- a) Pregão Eletrônico 3/2020.
- b) Objeto: Contratação de Garantia para Equipamentos Fortinet.
- c) Abertura das propostas: 25/06/2020 às 11h30.
- d) Local: [www.comprasnet.gov.br](http://www.comprasnet.gov.br).
- e) UASG: 925465.

Resposta a Pedido de Esclarecimento, encaminhado, via e-mail, no dia 15/06/2020 às 15h25:

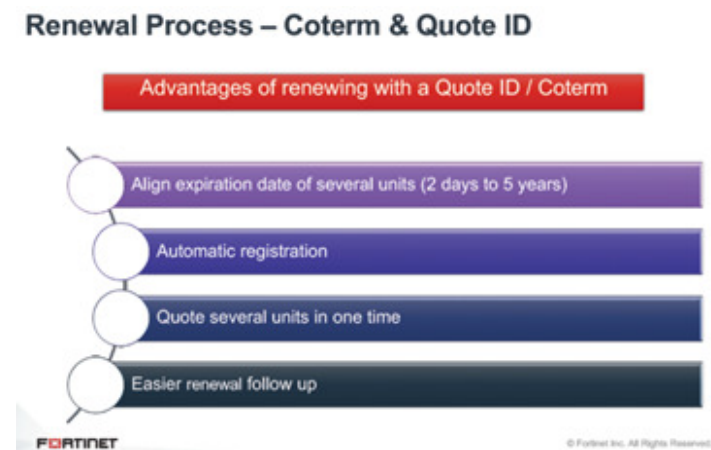
*Ao fazermos uma solicitação de cotação através de coterm para todos os itens à Fortinet, consolidando o end date deles em 17/jan/2022, temos que não é necessário fazer a correlação das licenças com os Serial Numbers, pois este registro já é feito automaticamente conforme comprovado na figura abaixo:*

*Desta forma, entendemos que o item 6.1 do Anexo I – Termo de Referência, deixaria de ser feito pela Contratada, visto que a aplicação das licenças com os Serial Numbers já foi feita automaticamente. Está correto o entendimento?*

**RESPOSTA:** Sim, se não houver nenhuma alteração pelo fabricante em relação a isso.
